東海第二発電所

工事計画認可申請に係る論点整理について (コメント回答)

平成30年8月17日

日本原子力発電株式会社

5. 側壁の水平鉄筋の設計(矩形立坑)

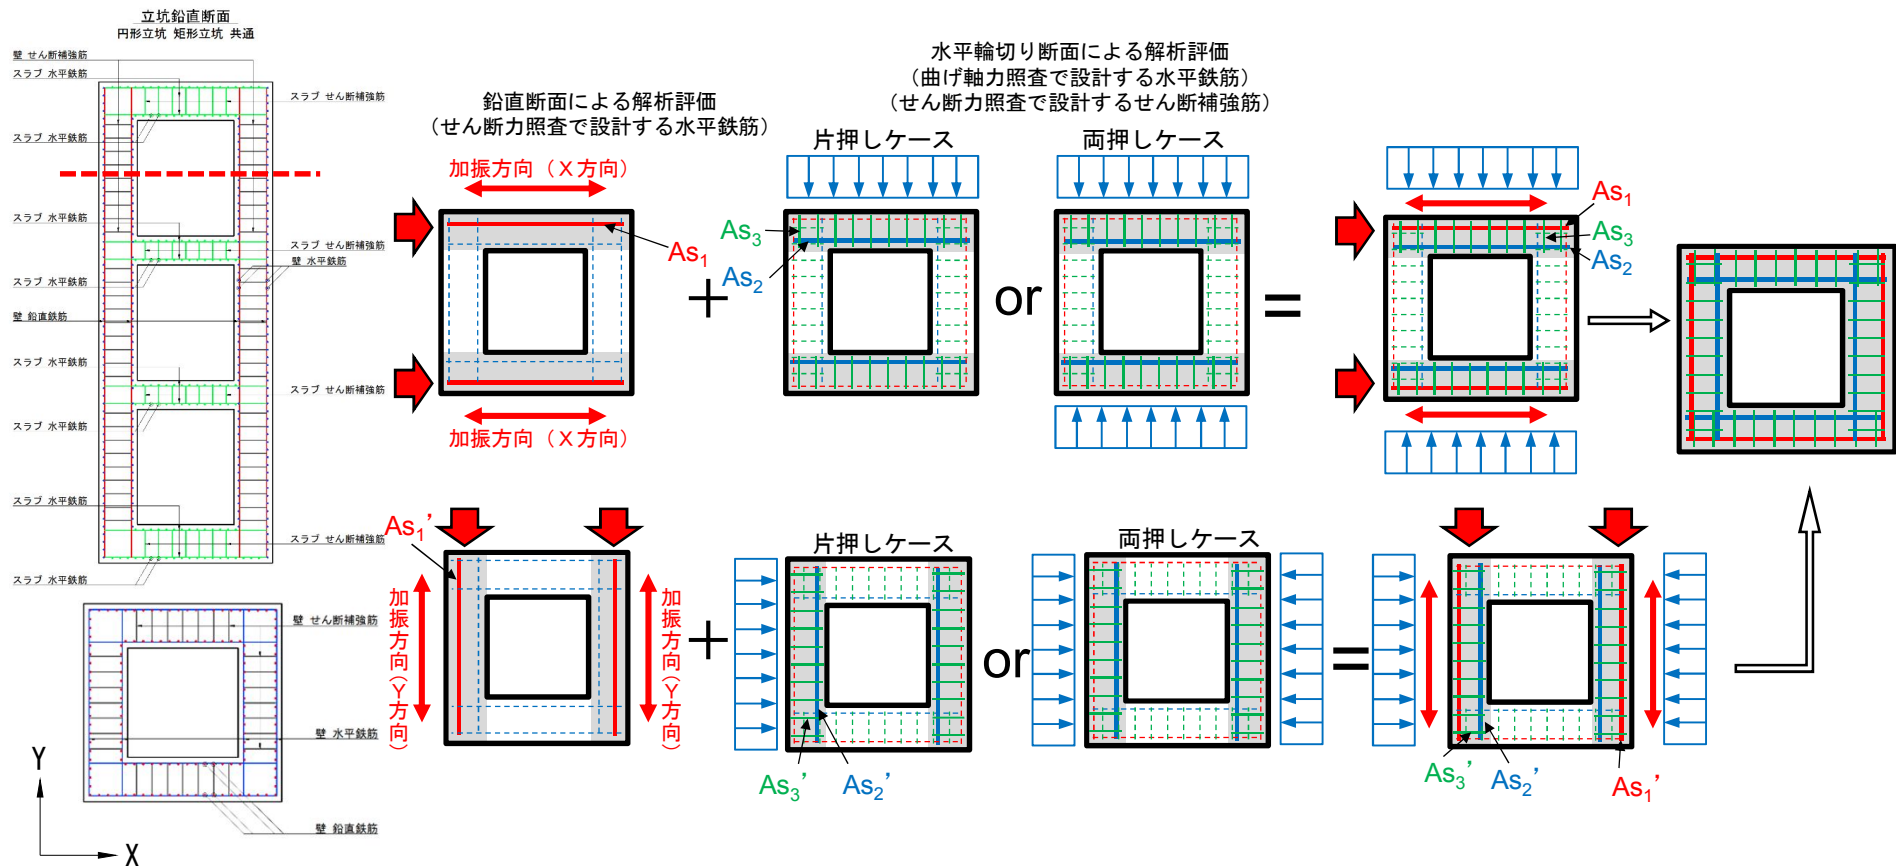
- ・ 水平二方向及び鉛直方向地震力を考慮した設計の妥当性について考察して説明すること。
- ・ 6つの立坑構造物の照査結果について説明すること。

- ①-1 各2次元鉛直断面モデルのX方向及びY方向のせん断力照査で設計する必要水平鉄筋量を算定する (As_1)。
- ①-2 水平断面モデルのX方向及びY方向の曲げ軸力照査で設計する必要水平鉄筋量を算定する (As_2)。
- ② ①-1と①-2で算定された必要水平鉄筋量を足し合わせた合計必要水平鉄筋量 ($As_1 + As_2$) 以上をX方向及びY方向に配置する。
- ③ これと共に、入力方向と直交する壁に発生するせん断力に対しては、水平断面モデルによるせん断力照査で設計するせん断補強筋を配置する (As_3)。
- ④ 許容限界以下の確認
 - $As_1 + As_2$ に対する照査値を確認する (一方向入力に対し、合計水平鉄筋量 ($As_1 + As_2$) のせん断力及び曲げ軸力に対する照査値)
 - As_1 及び As_2 それぞれに対する照査値を確認する (二方向入力に対し、せん断力、曲げ軸力を独立に受け持たせた場合の照査値)
 - As_3 に対する照査値を確認する (面外方向のせん断力に対するせん断補強筋 (As_3) を考慮した照査値)

図1 安全弁設置位置概要図

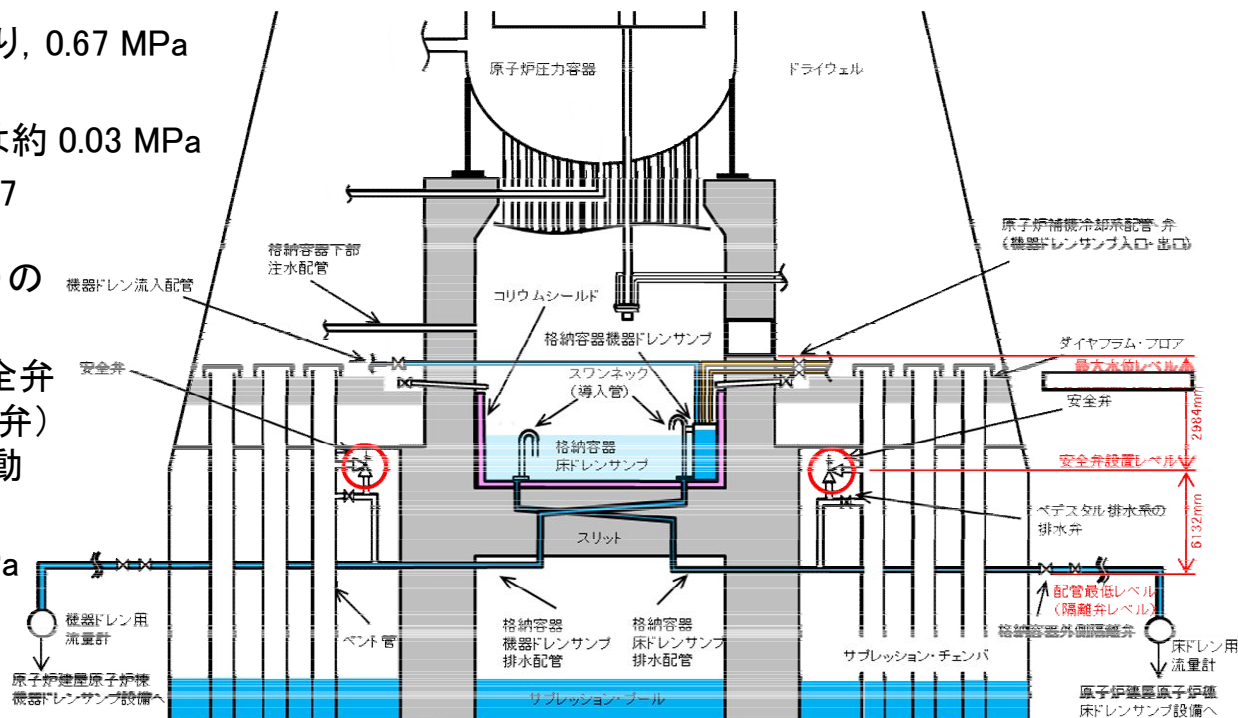
＜コメント⑦＞ 1. 排水配管の使用圧力の考え方について説明すること。
2. 安全弁の吹出しについて想定される事象を整理し、保守性の考え方、値や意味づけも含め明示すること。

- ・ PCVバウンダリの限界圧力 0.62 MPa (2Pd) 時でも、ペDESTAL内の最大水位維持に影響の無いよう、安全弁の吹出し圧力を、0.67 MPa と設定

- ・ 安全弁に係る排水配管(隔離弁含む)の最高使用圧力

⇒ 安全弁が吹出す際の圧力に、安全弁からの水頭差(格納容器外側隔離弁) 6,132 mm (0.0601 MPa) 及び作動圧力範囲を考慮

⇒ 以上より 0.76 MPa とする。
